**MINISTERIO DE AMBIENTE
DIRECCIÓN REGIONAL DE COCLÉ
SECCIÓN DE EVALUACIÓN DE IMPACTO AMBIENTAL**

DRCC-IT-APRO-099-2025

“INSTALACIÓN DE SEGUNDO CIRCUITO EN LÍNEA DE TRANSMISIÓN DE ALTA TENSIÓN TOABRÉ ANTÓN IV, TRAMO SUBESTACIÓN LA COLORADA - ANTÓN IV”

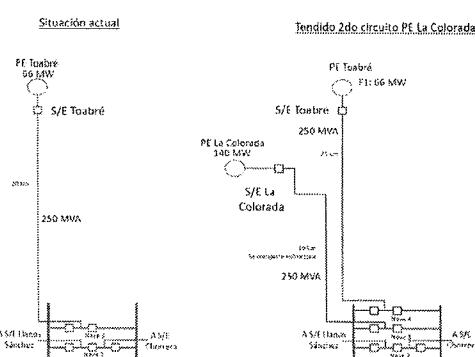
4. En la pág. 38 describe la actividad: **c) Conexión S/E Antón IV**: Para conexión en la S/E Antón IV (existente), el titular considera la construcción de nueva nave de configuración de interruptor y medio (dos paños en 230 kV) al interior de la subestación Antón IV existente actualmente. Por lo que se solicita lo siguiente:

- a. Presentar coordenadas UTM en DATUM WGS84 del área donde realizarán la construcción de la nueva nave dentro de la subestación Antón IV.
 - b. Presentar y ampliar descripción en base a lo establecido en la **Resolución AN No. 18584 –Elec, Panamá 31 de julio de 2023** por la cual se resuelve el arbitraje interpuesto por la empresa SANTA CRUZ WIND, S.A. y UKA PARQUE EOLICO LA COLRADA, S.A., contra la empresa PARQUE EÓLICO TOABRÉ, S.A., y la EMPRESA DE TRANSMISIÓN ELECTRICA, S.A. (ETESA); específicamente en el Resuelve segundo, que indica lo siguiente: *iii. En la Subestación Antón IV, la empresa construirá la Nave 4 con las mismas características técnicas de las Naves 2 y 3 existentes. Debido a la disposición geográfica de los circuitos que llegan a la Subestación Antón IV, la*

Nave 4 será utilizada por la empresa PARQUE EOLICO TOABRÉ, S.A. y en contraprestación esta última cederá la posición de la Nave 3 a la empresa UKA PARQUE EOLICO LA COLORADA, S.A.

- b.* Lo descrito anteriormente se presenta de manera esquemática en la siguiente figura, donde se destaca con color rojo las obras de transmisión que debe construir el PE La Colorada.

Según lo señalado, para realizar la conexión del Parque Eólico La Colorada, se debe construir la nave 4 en la S/E Antón IV. Para evitar el cruce de los conductores de los dos circuitos, cuando la nave 4 esté construida, se debe desconectar el circuito 1 (Toabré – Antón IV) de la nave 3 y conectarlo en la nave 4; y posteriormente realizar la conexión del circuito 2 (La Colorada – Antón IV) en la nave 3.

Figura 3 Cantidad de Personas que tienen conocimiento sobre el proyecto

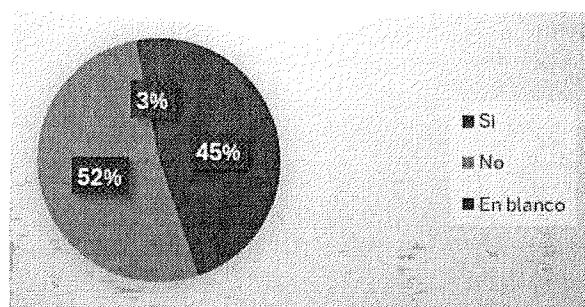
- 6. Dentro del punto **7.2 Percepción local sobre la actividad**, se solicita revisar y unificar la descripción de la gráfica vs los porcentajes indicados como resultado a la Cantidad de personas que tienen conocimiento sobre el proyecto (pág. 119), ya que no coinciden los datos.

6. El promotor en respuesta a la pregunta 6 de la Información Complementaria indica que La grafica presentada en la página 119 del EsIA contiene la información correcta, el error se produjo en la descripción de la gráfica. Por lo tanto, se presenta nuevamente la gráfica sobre la cantidad de personas que tienen conocimiento sobre el proyecto y se

corrige la descripción presentada en el EsIA. En la figura 2 se puede observar que el 45 % de los encuestados (43 personas) manifestó conocer sobre el proyecto, mientras un 52 % declaró no conocer sobre el proyecto objeto de este EsIA (50 personas) y un 3 % decidió dejar esa pregunta en blanco (3 personas) (visible en la foja 129 y 130 del expediente administrativo).
